CARTOGRAFIA DI RIFERIMENTO: STATO ADOTTATO/STATO MODIFICATO

ALL.2 – CONFRONTO CLASSIFICAZIONE – OSSERVAZIONE 3, PUNTO 1.1

Fig. 1: stato adottato, area in località Crocialetto (tav. 1 e 1A)

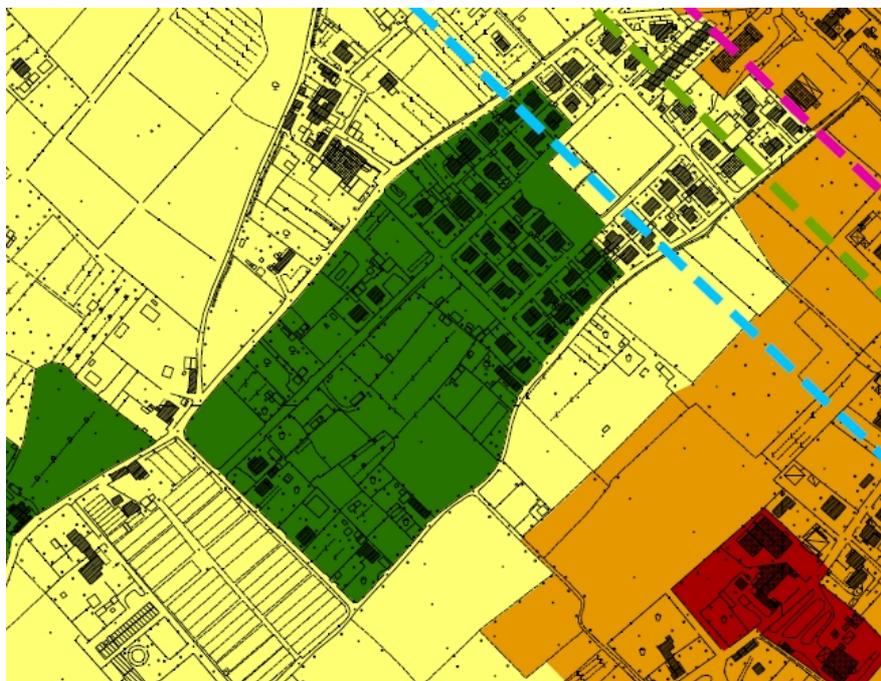
Fig. 2: stato modificato: le frecce indicano i cambiamenti apportati (tav. 1 e 1A)

Fig. 3: stato adottato, area in località Cafaggio e Bonazzera (TAV. 1 e 1C)

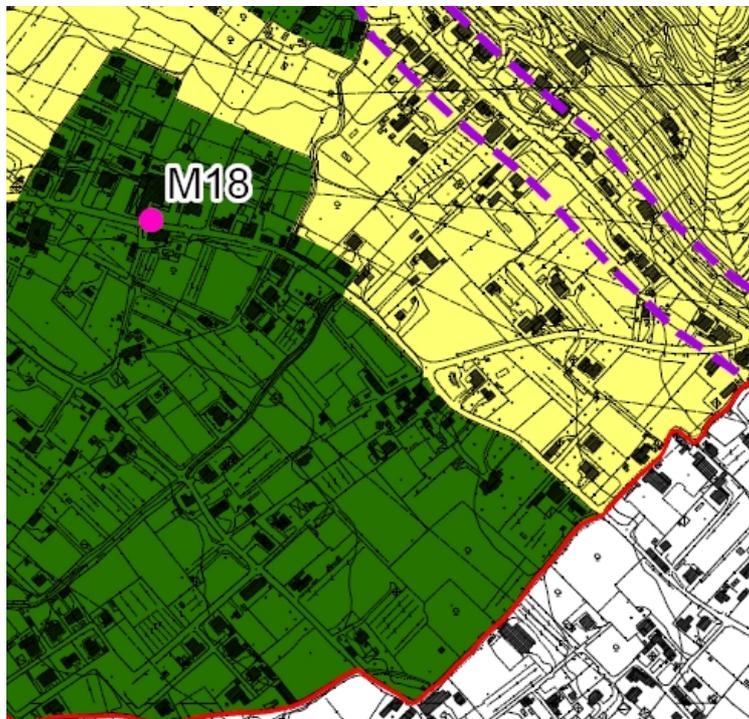
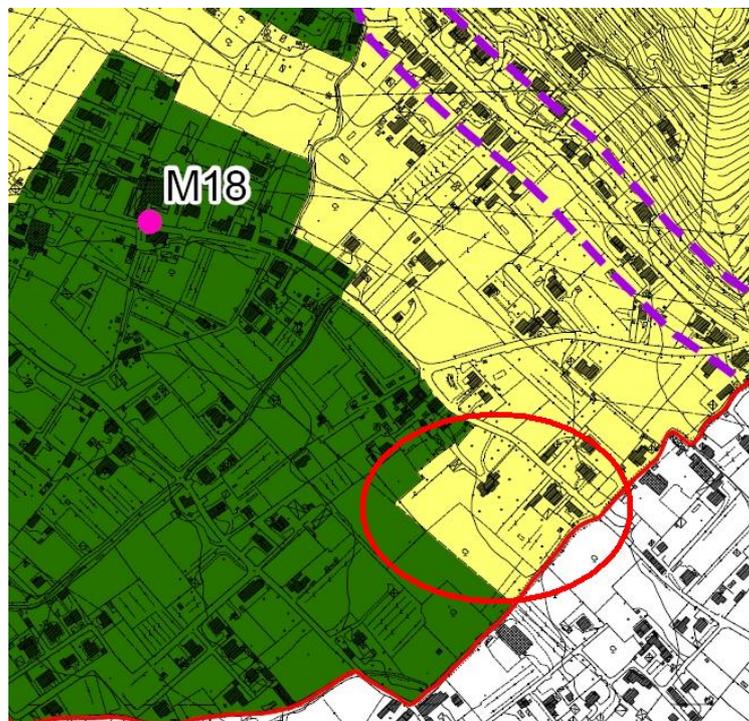
Fig. 4: stato modificato: in rosso, la zona modificata (TAV. 1 e 1C)

Fig. 5: stato adottato, area in località Argenteria e Valdicastello (TAV. 1 e 1A)

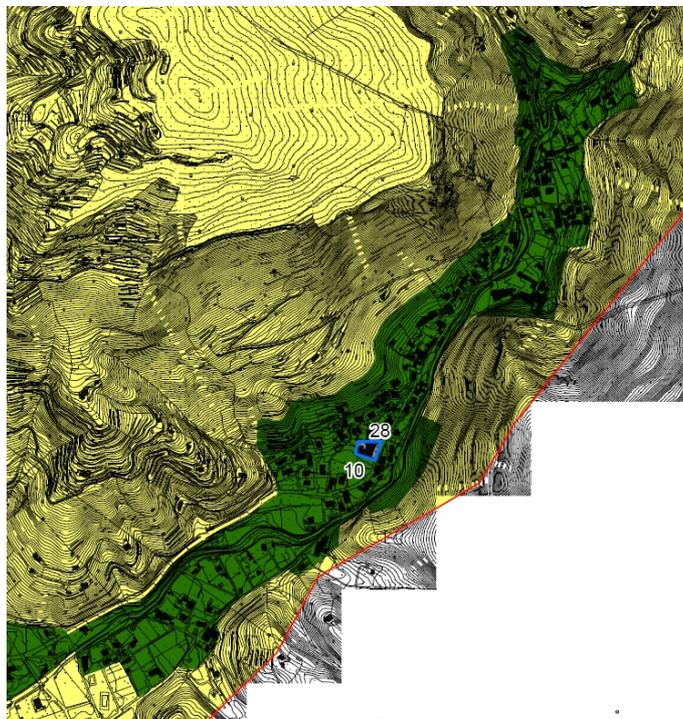
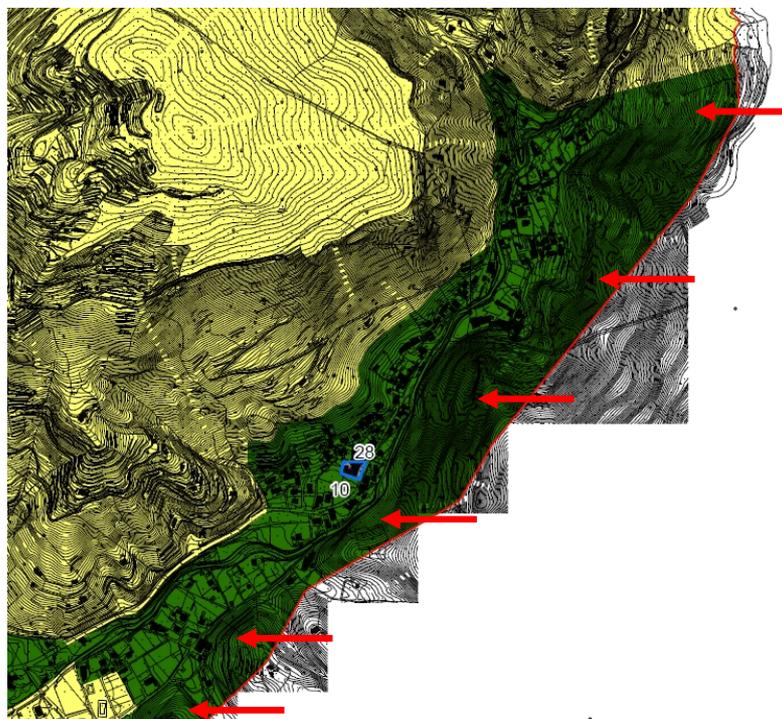
Fig. 6: stato modificato: le frecce indicano i cambiamenti apportati (TAV. 1 e 1A)

Fig. 7: stato adottato, area in località Argentera e Valdicastello (TAV. 1 e 1B)

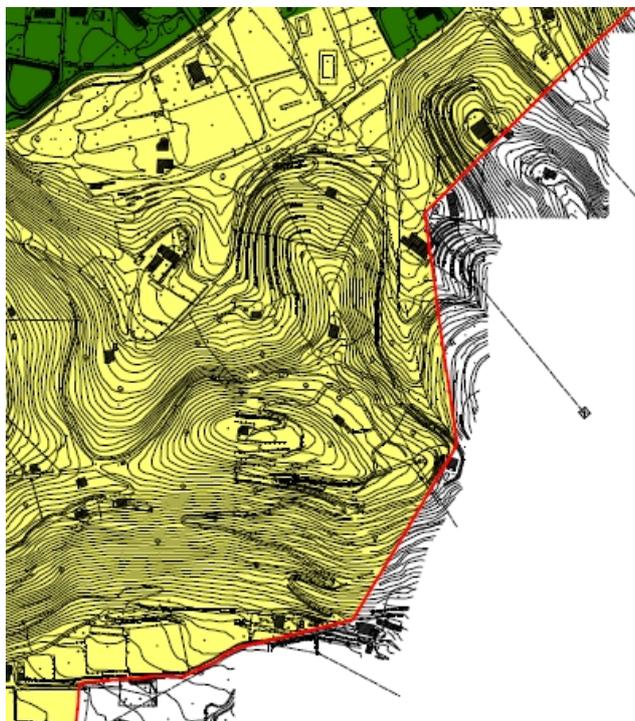
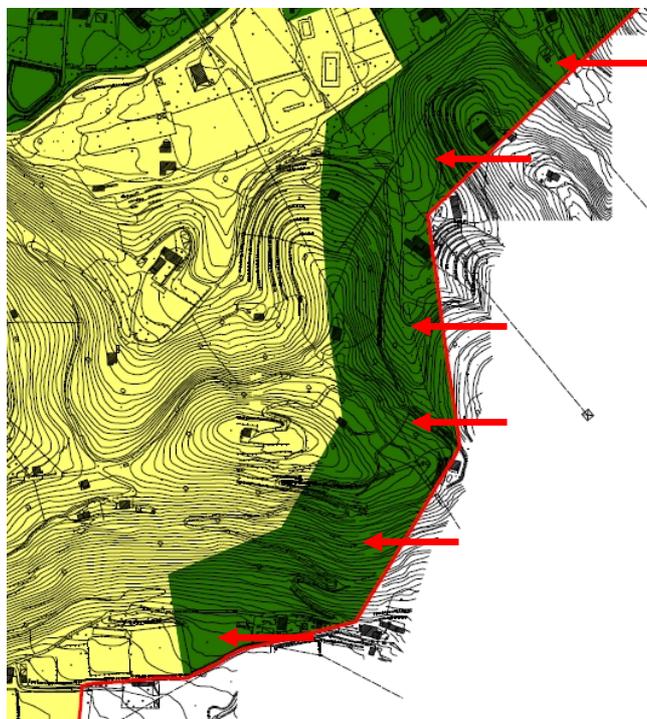
Fig. 8: stato modificato: le frecce indicano i cambiamenti apportati (TAV. 1 e 1B)

Fig. 11: stato adottato, recettori R2,4 (TAV. 1 e 1A)

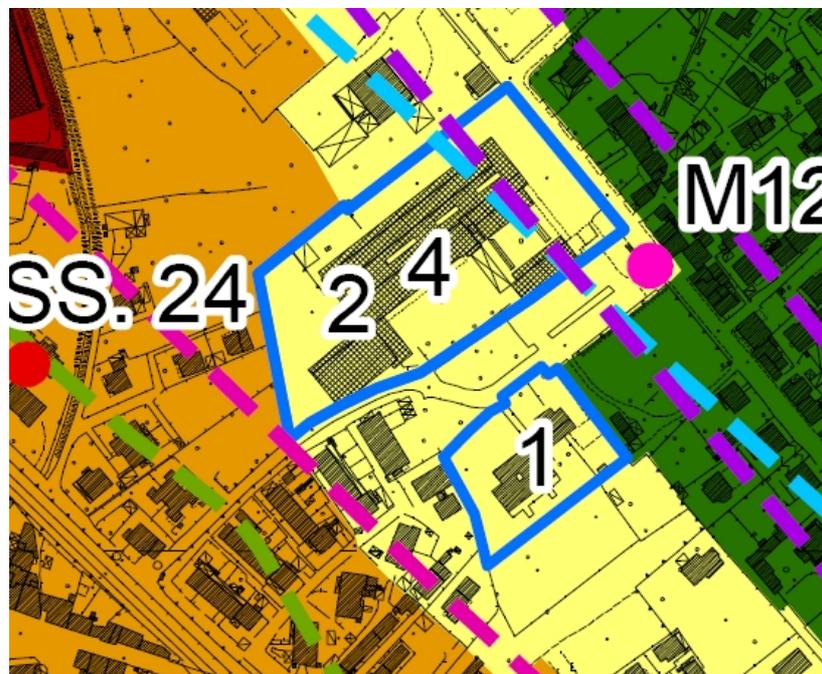
Fig. 12: stato modificato: in classe II gli edifici scolastici, indicati dalla freccia (TAV. 1 e 1A)

Fig. 13: stato adottato, recettori R7,20 (TAV. 1 e 1A)

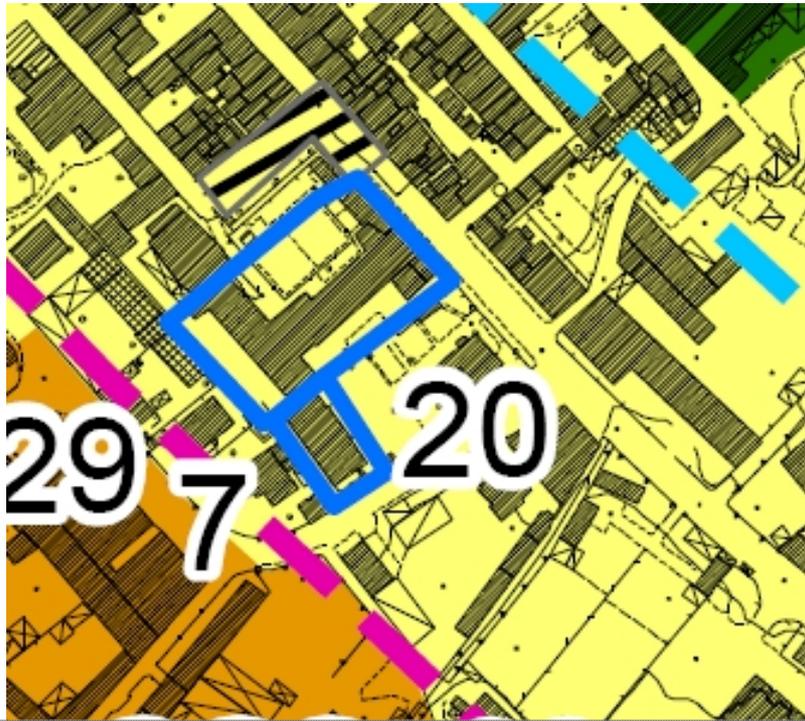
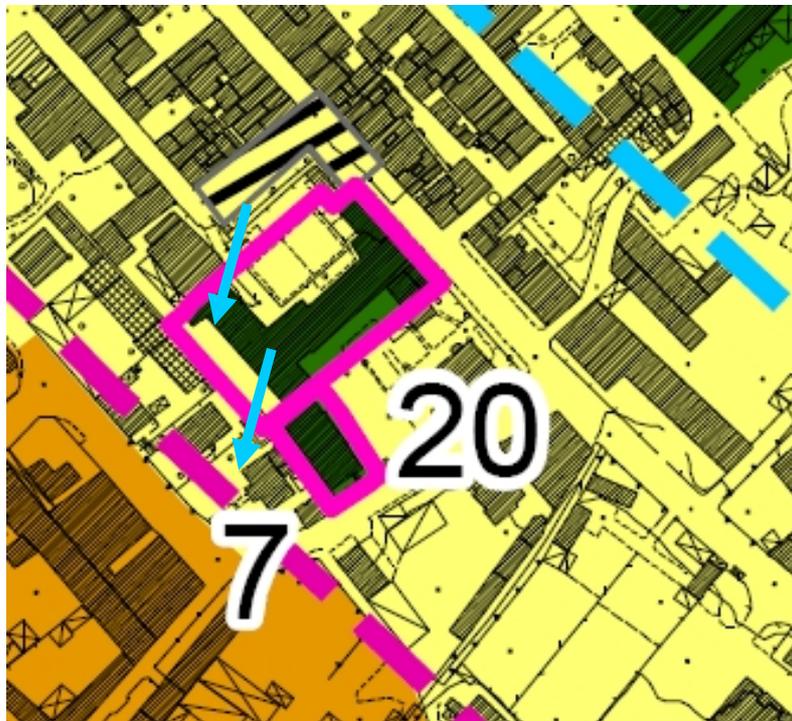
Fig. 14: stato modificato: in classe II gli edifici scolastici, indicati dalle frecce (TAV. 1 e 1A)

Fig. 15: stato adottato, recettori R11,12,29 (TAV. 1 e 1A)

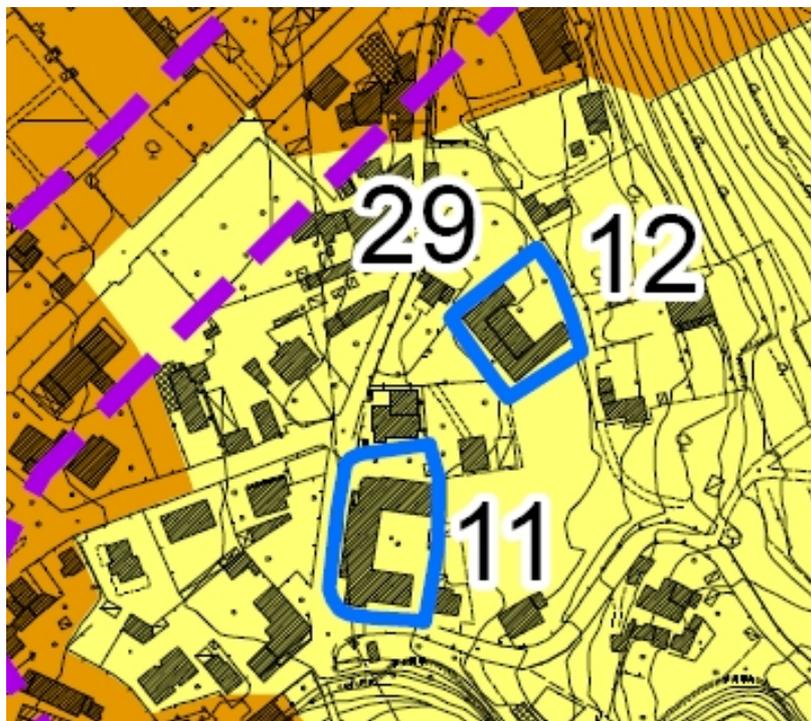
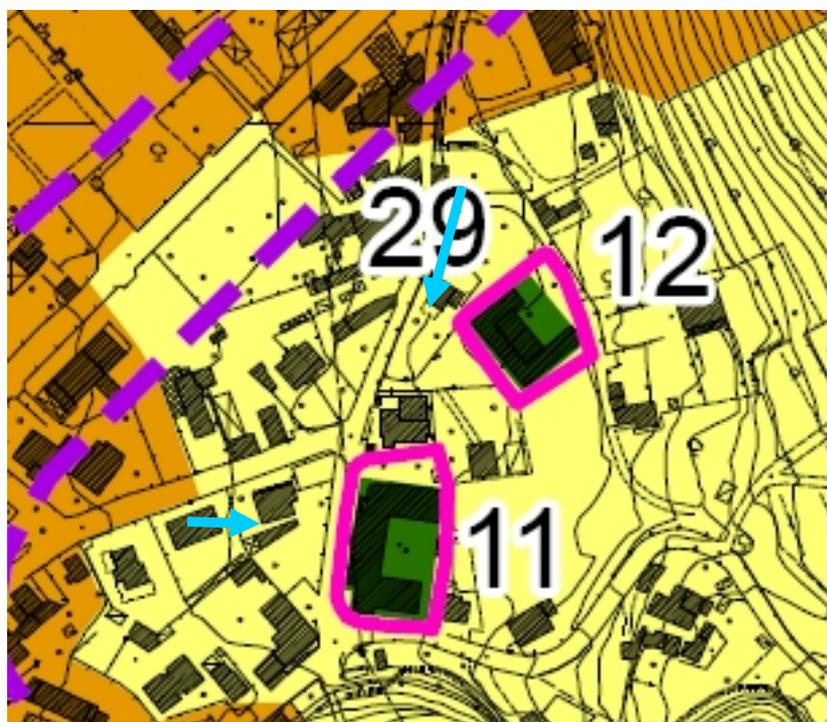
Fig. 16: stato modificato: in classe II gli edifici scolastici, indicati dalle frecce (TAV. 1 e 1A)

Fig. 19: stato adottato, recettori R0,5 (TAV. 1 e 1A)

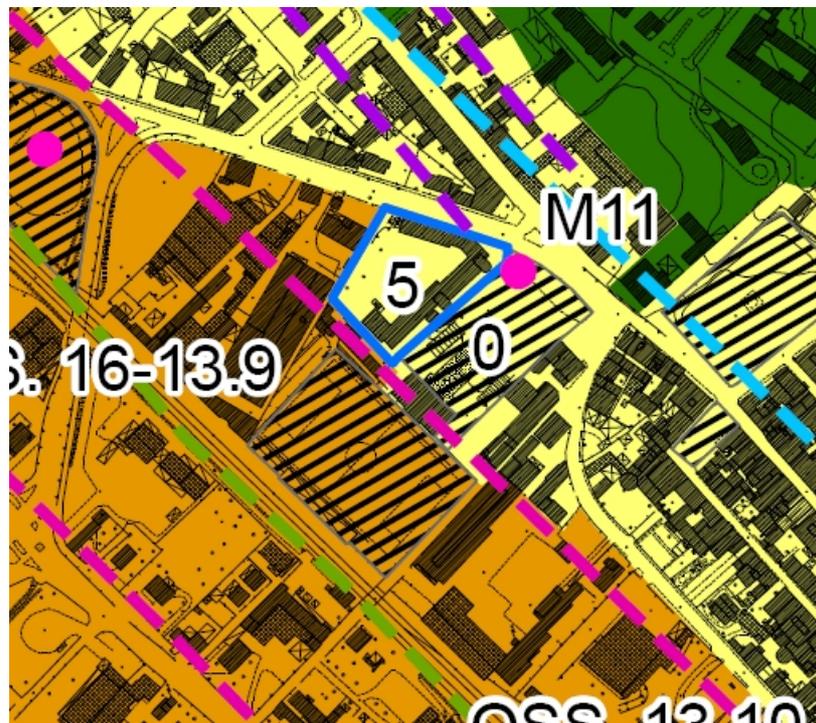
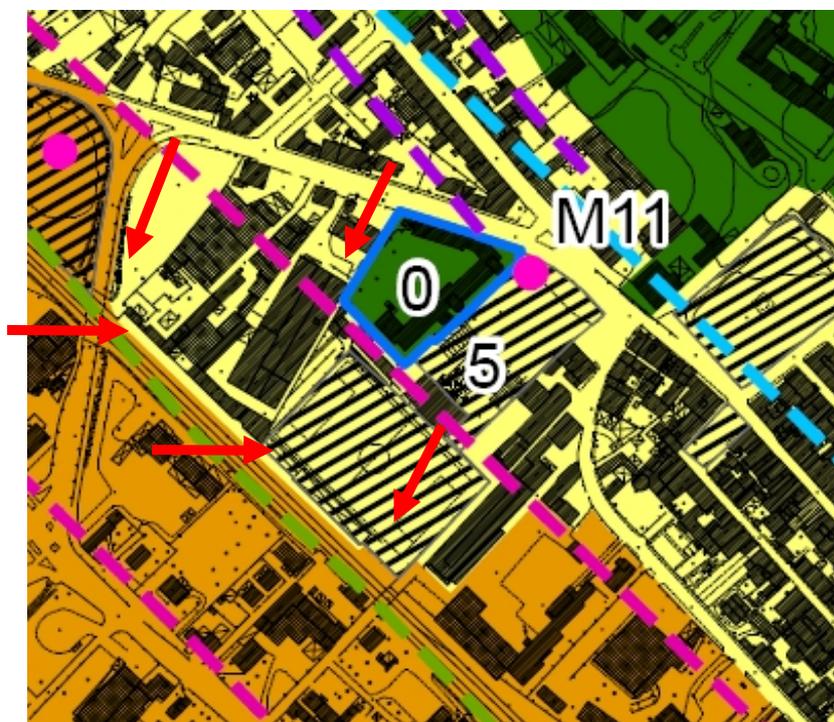
Fig. 20: stato modificato: in classe II gli edifici scolastici, ampliamento della classe III verso sud-ovest; le modifiche sono indicate dalle frecce (TAV. 1 e 1A)

Fig. 21: stato adottato, recettore R1 (TAV. 1 e 1A)

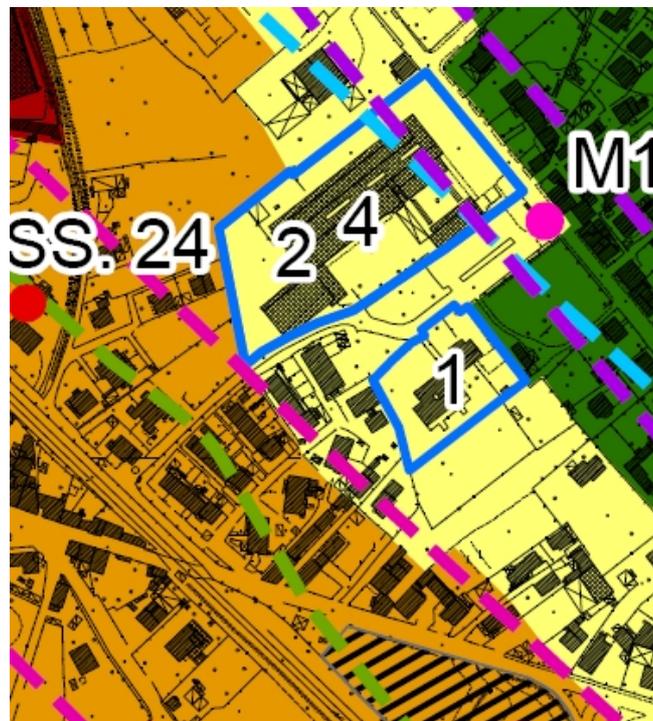
Fig. 22: stato modificato: in classe II l'edificio scolastico, ampliamento della classe III verso sud-ovest; le modifiche sono indicate dalle frecce (TAV. 1 e 1A)

Fig. 23: stato adottato, recettori R3,6 (TAV. 1 e 1A)

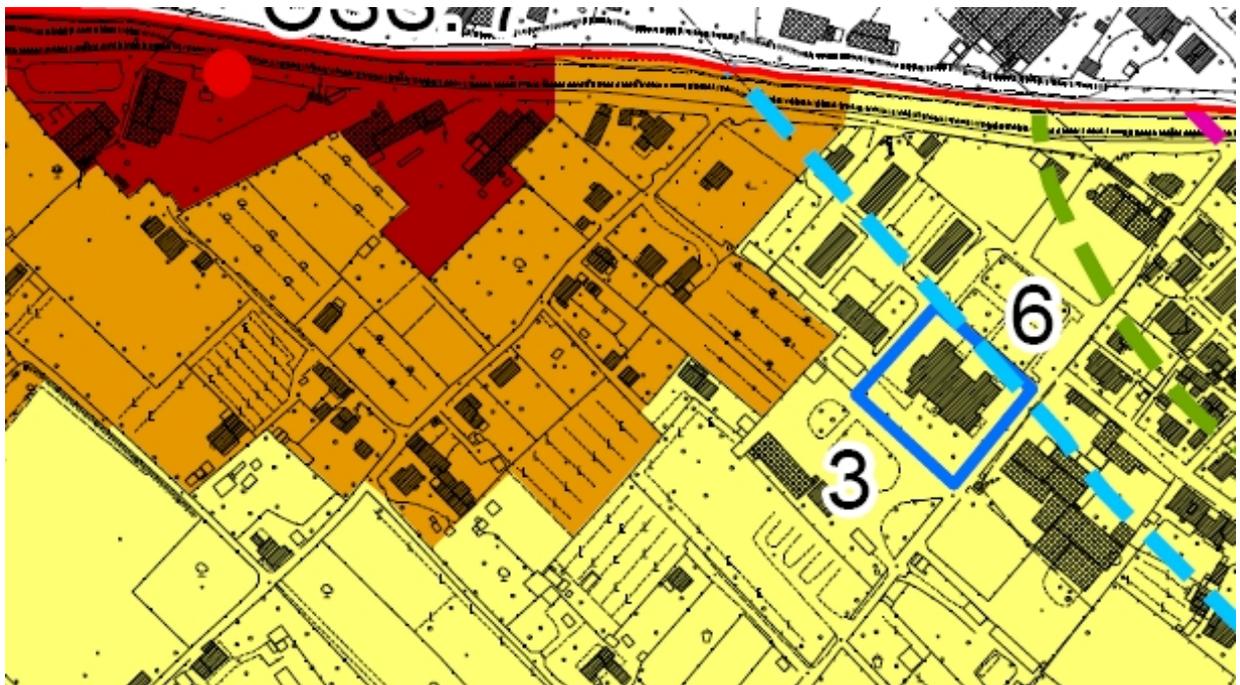
Fig. 24: stato modificato: in classe II il solo edificio scolastico, ampliamento della classe III verso ovest, piccolo restringimento della V presso le ditte; le modifiche sono indicate dalle frecce (TAV. 1 e 1A)

Fig. 25: stato adottato, recettore R14 (TAV. 1 e 1C)

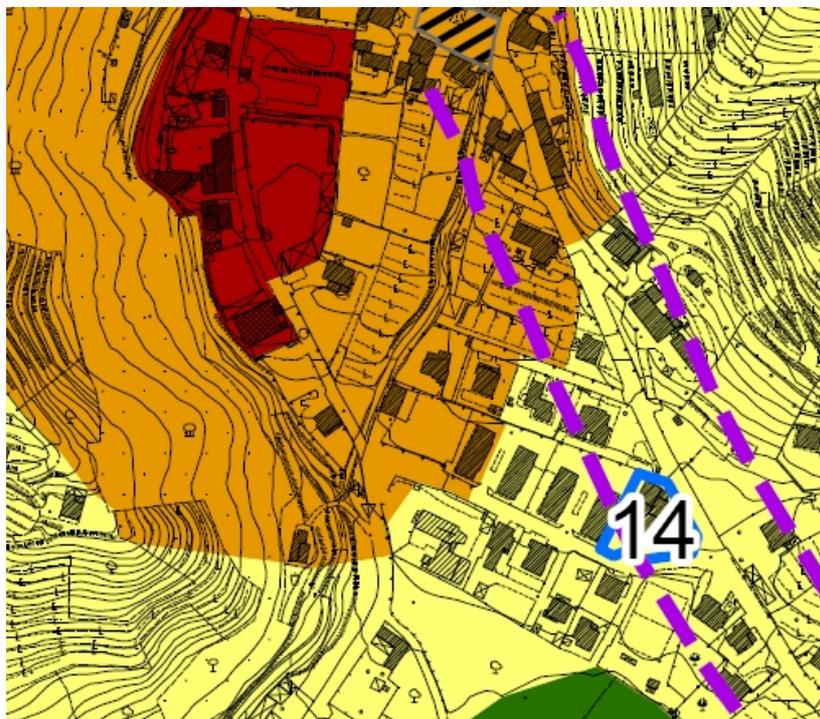
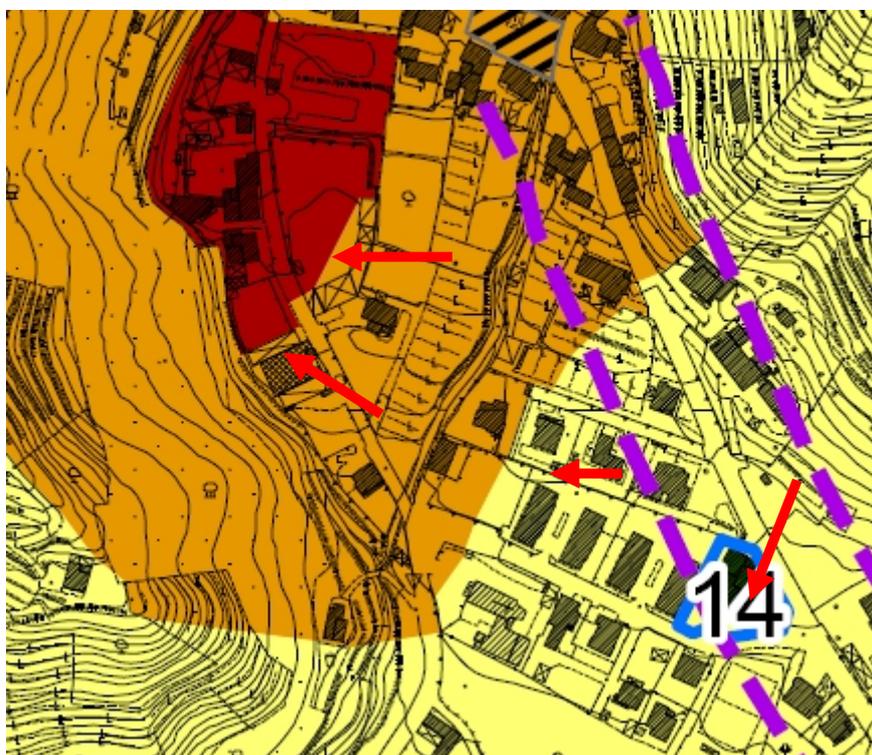
Fig. 26: stato modificato: in classe II il solo edificio scolastico, ampliamento della classe III verso nord-ovest, piccolo restringimento della V presso le ditte; le modifiche indicate dalle frecce (TAV. 1 e 1C)
